## 松戸市立博物館こどもミュージアム空間利用計画の修正について

2023/11/12 Sun.  
博物館協議会

### 修正案

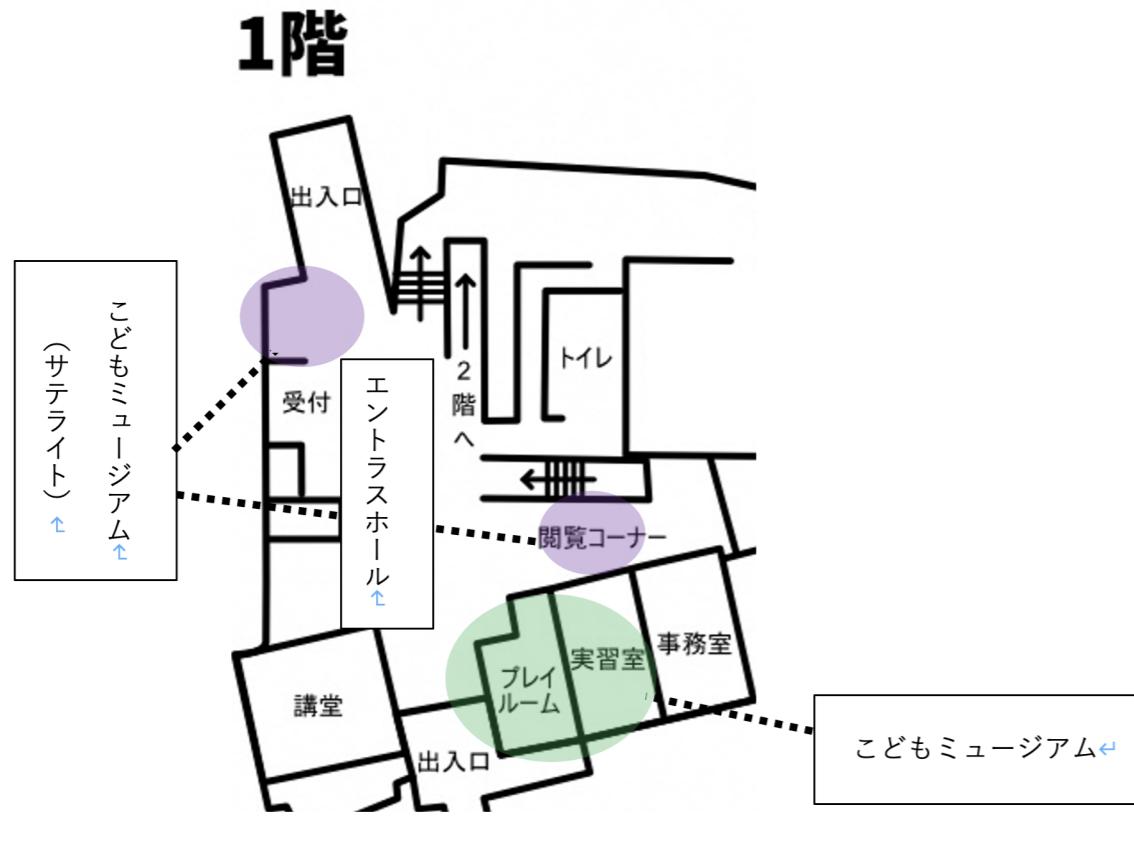
### 従来案の課題

- リニューアル後の実習室機能
- エントランス（無料空間）での休憩スペースの確保
- 授乳室の確保

### 企画展「こどもミュージアム」で明らかになった課題

- たんけんきち（ガイダンス機能）の重要性
- 未就学児でも遊びやすい靴脱ぎエリア（現状のプレイルームのような）と、机などで集中して作業できるエリアは両方必要
- 多彩なプログラムに対応可能なバックヤードの確保

- エントランスホールを活用。南北の出入口を結ぶ動線を「こどもストリート」とし、中央に「たんけんきち」および周囲に各エリアを配置する
- 与件
- ゾーン毎にグラフィックもしくは情報掲示等で壁面を活用できるよう、既存壁面の石張り箇所は適宜手前に壁の新設が必要
- ゾーン毎に電源新設が必要(分電盤・回路について容量等の設計を行うこと) 照明器具は館用意

- 既存ビデオブースの撤去必要
- 休憩スペース新設
- 休憩スペースへミュージアムショップの商品を展示するショーケース新設

- 最初および最後に立ち寄る中央ステーション機能
- 与件
- 両方向出入口からの視認性を考慮し中央の柱周囲に設置すること
- 柱周囲に壁面と電源の新設が必要

- 様々な体験プログラムで松戸の歴史/文化を楽しく学ぶエリア
- 与件
- 壁面埋め込み消火器あり
- 講堂側壁は手前に壁面新設必要
- 既存椅子/机は撤去必要
- 厨房エリアの既存床/壁面/什器等は撤去のうえ新設必要

- 未就学児でも行うことができる体験プログラムを検討
- 与件
- 座って体験できる下足エリアとする
- 視認性を考慮し、必要に応じてロビー中央側へエリア拡張可
- 既存床/壁/什器は撤去、新設が必要
